Product Change Notice (PCN)

件名: RL78/F12 シリーズ 組立拠点及ボンディングワイヤ材料変更 (32pin HWQFN 製品)

発行日: 3/21/2025

■マーク

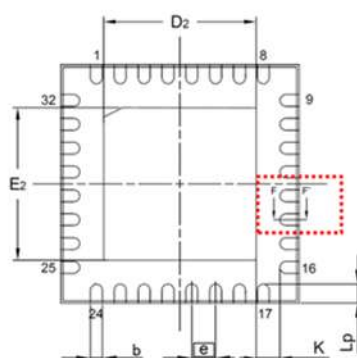
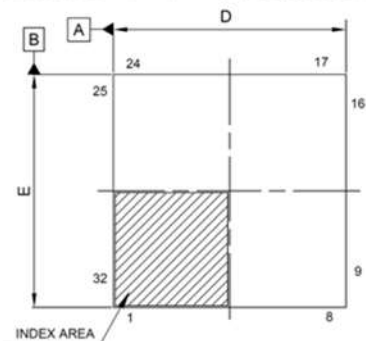
Cu wire Alternate	Au wire Current
<p>RL78/F12 R5F109BACJNA#10</p> <p>製品型名 Product name</p> <p>内部コード Internal code</p> <p>1ピン・マーク No.1 pin index mark</p> <p>製造ロット番号 Assembly lot number</p> <p>内部コード Internal code</p>	<p>RL78/F12 R5F109BAJNA#G0</p> <p>組立国 Country assembled</p> <p>1ピン・マーク No.1 pin index mark</p> <p>製造ロット番号 Assembly lot number</p>

■パッケージ外形 (1/2)

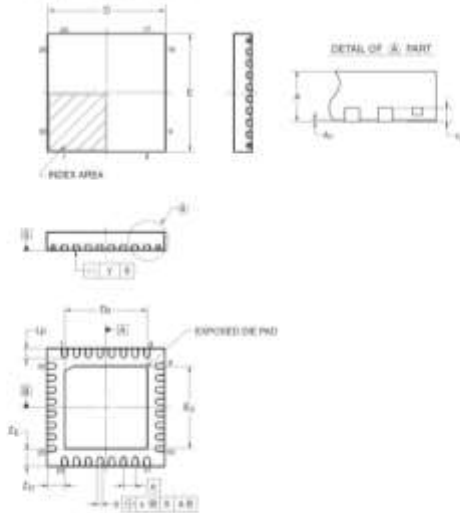
Package Drawing (Renesas Semiconductor KL Sdn.Bhd.)

Renesasコード PWQN0032KH-A

Reference Symbol	Dimension in Millimeters		
	Min.	Nom.	Max.
D	4.85	5.00	5.15
E	4.85	5.00	5.15
A	—	—	0.80
A ₁	0.00	—	0.05
b	0.18	0.25	0.30
e	0.50 BSC		
L _p	0.35	0.40	0.45
y	—	—	0.08
c	—	0.20	—
K	0.20	—	—
D ₂	—	3.20	—
E ₂	—	3.20	—

■梱包仕様 (1/2)

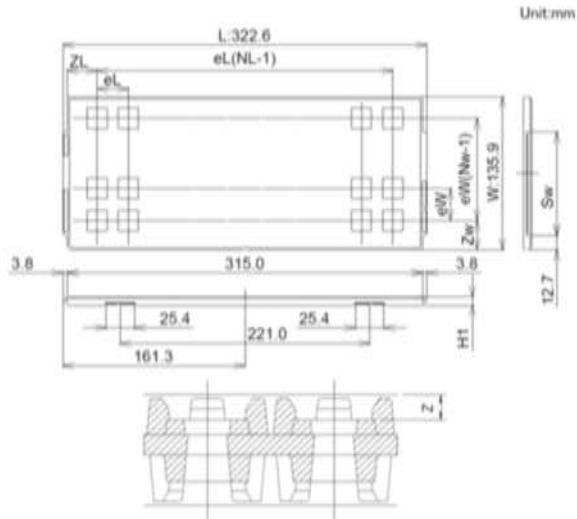
トレイは、以下の通り変更になります。

Tray Code	EAM050501-10	
Position dimension of cells	Z	1.75
	Zw	8.15
	ZL	7.90
	eW	9.20
	eL	8.80
Thickness (mm)	H1	7.62
	Nw	14
Number of cells	NL	35
	Maximum storage pcs IC/Tray	
		490
Maximum storage pcs IC/Inner box		3920
Material		Carbon PPE
Heat resistant temperature		135°C MAX
JEDEC/Custom		JEDEC
Surface resistance		Less than $1 \times 10^{11} \Omega/\square$

Tray Outline Drawing (Amkor Technology Japan, Inc. Kumamoto Plant)

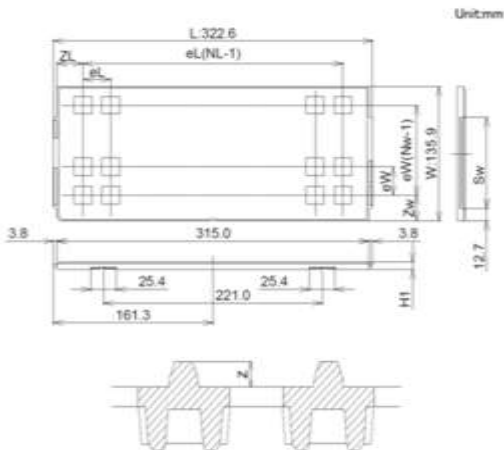
Tray Code	Rev.B EAM050503-10	
Position dimension of cells	Z	1.50
	Zw	8.15
	ZL	7.90
	eW	9.20
	eL	8.80
Thickness (mm)	H1	7.62
	Nw	14
Number of cells	NL	35
	Maximum storage pcs IC/Tray	
		490
Maximum storage pcs IC/Inner box		3920
Material		Carbon PPE
Heat resistant temperature		135°C MAX
JEDEC/Custom		JEDEC
Surface resistance		Less than $1 \times 10^{11} \Omega/\square$
